東京外かく環状道路計画の 都市計画変更案に係る意見書

都市高速道路外郭環状線（世田谷区宇奈根～練馬区大泉町）事業（以下、「外環」）の都市計画案については、従来の高架構造方式を変更し、地上への影響が比較的少ない地下方式を採用したこと、また、東八インターチェンジ計画については、ジャンクションと一体型構造として、東八道路北側への影響を極力回避するなど、現時点で可能な範囲で地域環境への影響に配慮した計画案として一定の評価を行うものである。

図一

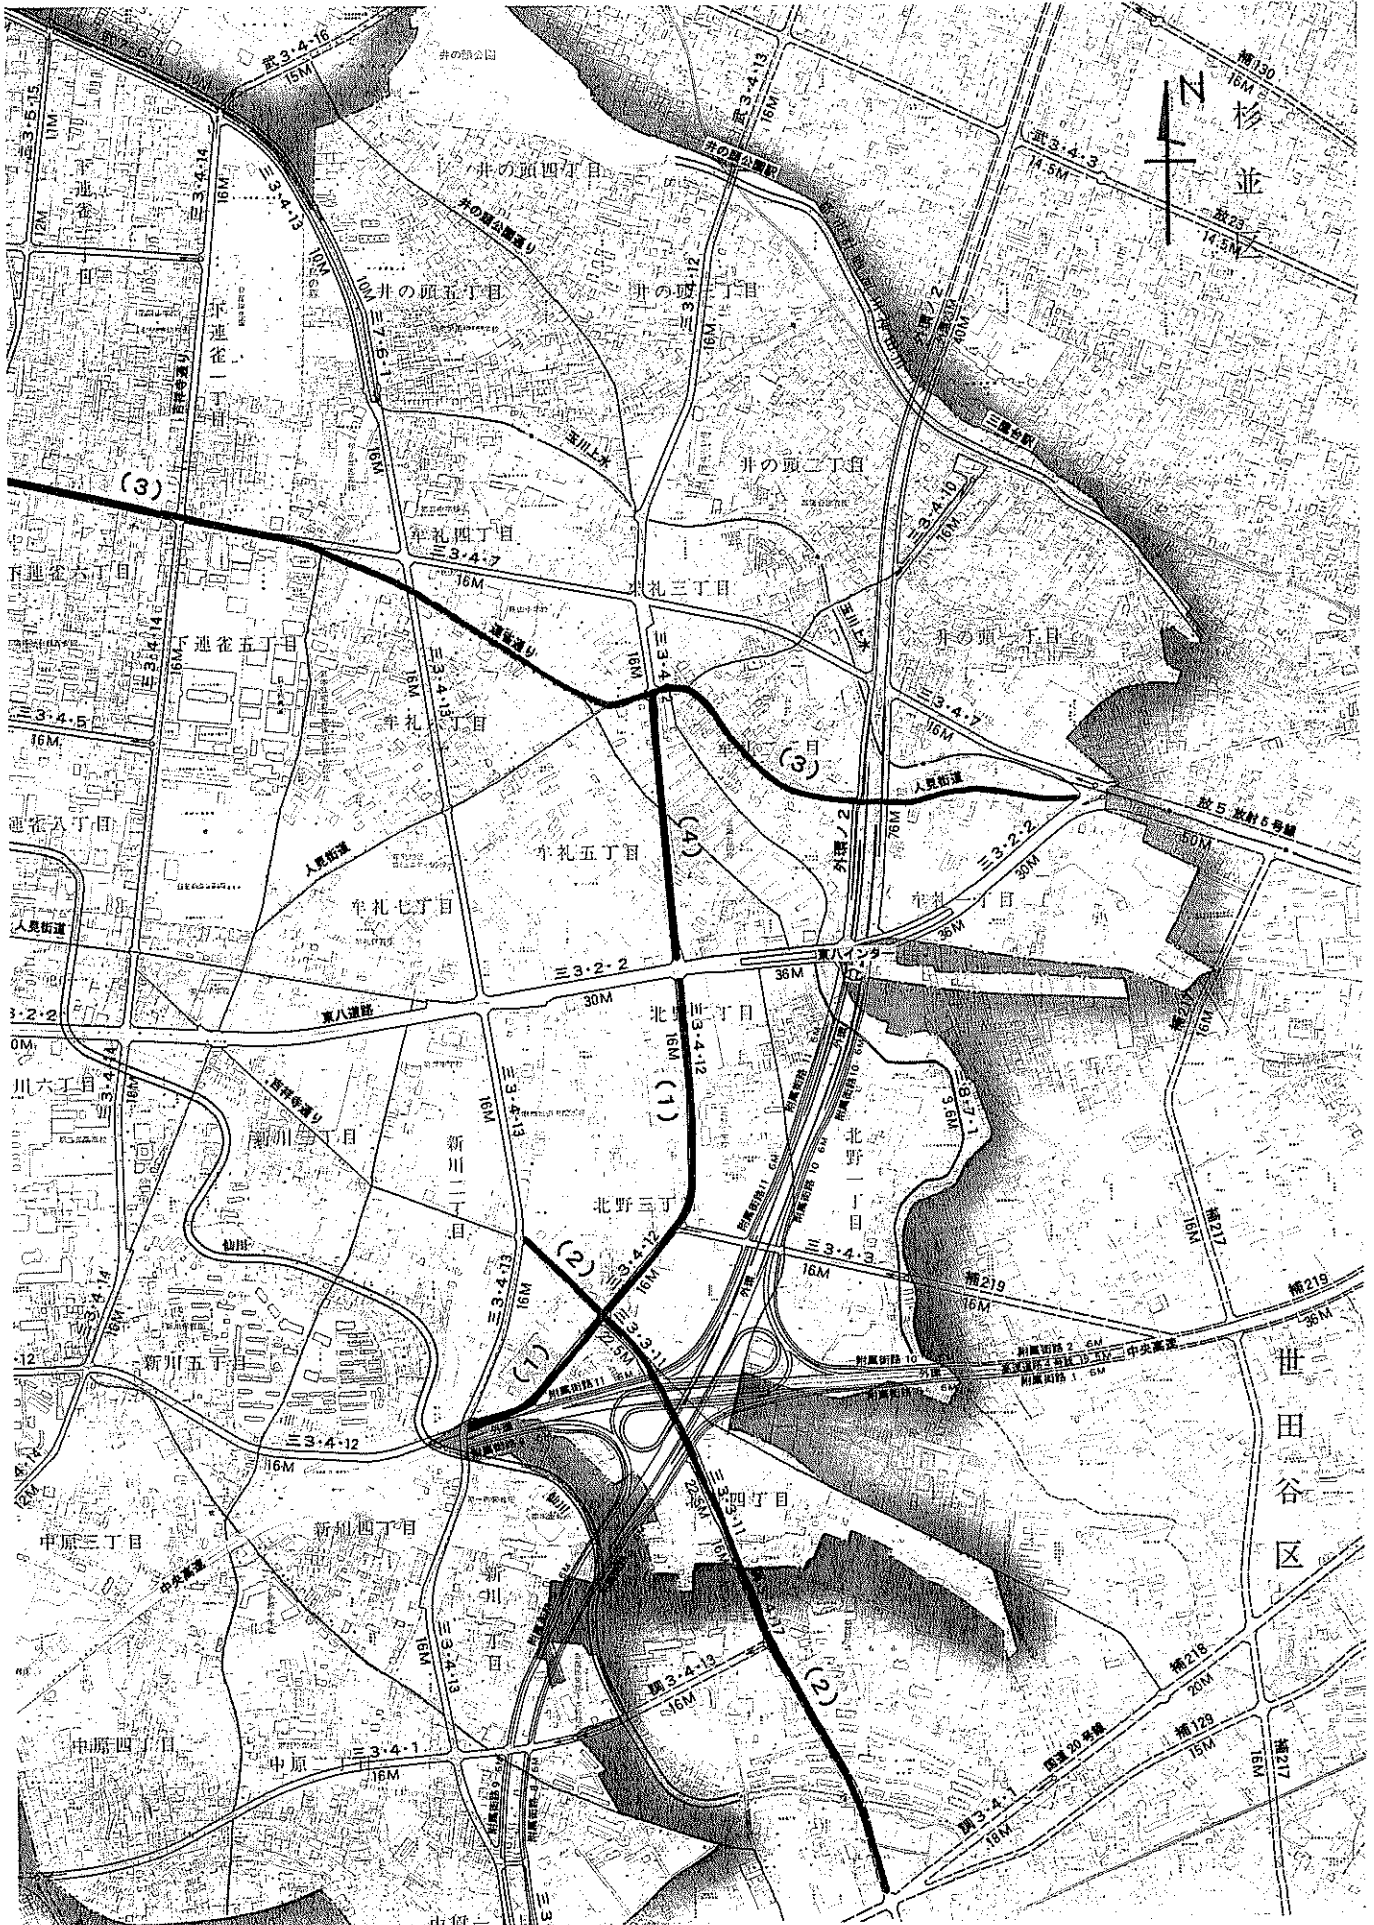
なお、東八インターの開設までに実施を求める主な整備内容は以下のとおりである。（図 - 1 参照）

- (1) 外環が混雑した場合には、東八インターチェンジ付近の混雑も予想されるため、車両の分散を図り渋滞の回避を図るため、東八以南の三鷹3・4・12号線北野区間（三鷹3・4・13号線まで）を整備すべきである。
- (2) 三鷹3・4・13号線及び三鷹3・4・12号線から国道20号線へのアクセスを確保しインター周辺の交通流の円滑化を図るため、三鷹3・3・11号線（新川2丁目交差点まで）並びに調布3・4・17号線（国道20号まで）を整備すべきである。
- (3) 放射5号線（東八道路接続）の整備に伴いこれと接続し交通量の増大が見込まれる、市内の主要な東西幹線道路である連雀通り～人見街道（放射5号線まで）については、安全な歩道の整備、右折レーンの整備事業、交差点改良など交通安全事業を実施すること。
- (4) (3)の人見街道の交通安全事業と連携させながら、三鷹3・4・12号線の東八道路から人見街道間の都市計画事業を実施すること。
